**concepts for conservation**  
dr. marion gschweng

17. Januar 2017

## **Stellungnahme zur Prüfung auf das Vorliegen eines Rotmilandichtezenentrums innerhalb des Prüfbereichs von 3,3 km um zwei geplante WEA-Standorte auf der Büchenbronner Höhe durch die BFL und die ARSU GmbH**

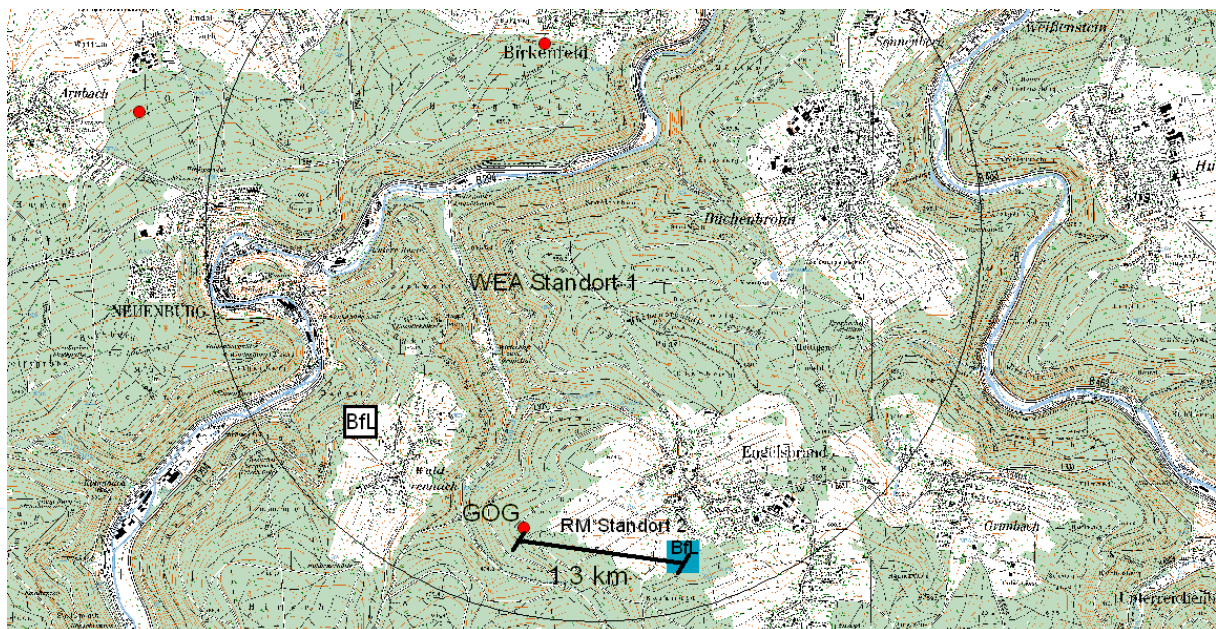
Es heisst weiter, dass „mit Sicherheit davon auszugehen ist, dass es sich bei den von BfL und LUBW im Süden von Engelsbrand verorteten Revier um das gleiche Vorkommen handelt“.

Bei einem Abstand der beobachteten Revierpaare von ca. 1,3 km (Abb. 2) ist es jedoch sehr unwahrscheinlich, dass beide Revierpaare deckungsgleich sind und es sich nur um eine „Ungenauigkeit“ in der Zuordnung eines Standortes handelt. Die Genauigkeitsangabe der Verortung seitens des von der LUBW festgestellten Revieres lautet „<100 m“, was die Tatsache ausschliesst, dass es sich bei einem Abstand von 1,3 km um das gleiche Vorkommen handelt. Vielmehr ist davon auszugehen, dass von den Beobachtungspunkten aus der jeweils andere Revierstandort nicht optimal eingesehen werden konnte und daher

Im Bereich Engelsbrand liegt entgegen der Aussage der BFL nicht der Schluss nahe, dass es sich bei den erfassten Revierpaaren um ein und dasselbe handelt. Dies ist durch die große Distanz (1,3 km) der beiden Revierstandorte voneinander sehr unwahrscheinlich (Abb. 2). Die Genauigkeitsangabe der LUBW (<100m) lässt hieran keinen Zweifel, es sei denn, das von der BFL festgestellte Revier wäre mit einer so großen Ungenauigkeit festgestellt worden, dass eine Zuordnung von bis zu über 1 km Entfernung nicht möglich war. Dies hätte von der BFL jedoch klar in der Genauigkeitsangabe deklariert werden müssen und es müsste dann die Frage gestellt werden, warum nicht bei einer derart großen Distanz zu festgestellten Aktivitäten eines Rotmilans, ein näher liegender Beobachtungspunkt gewählt wurde bzw. den Revieranzeigen nicht näher nachgegangen wurde (was im Falle einer Brutvogelkartierung erforderlich ist).
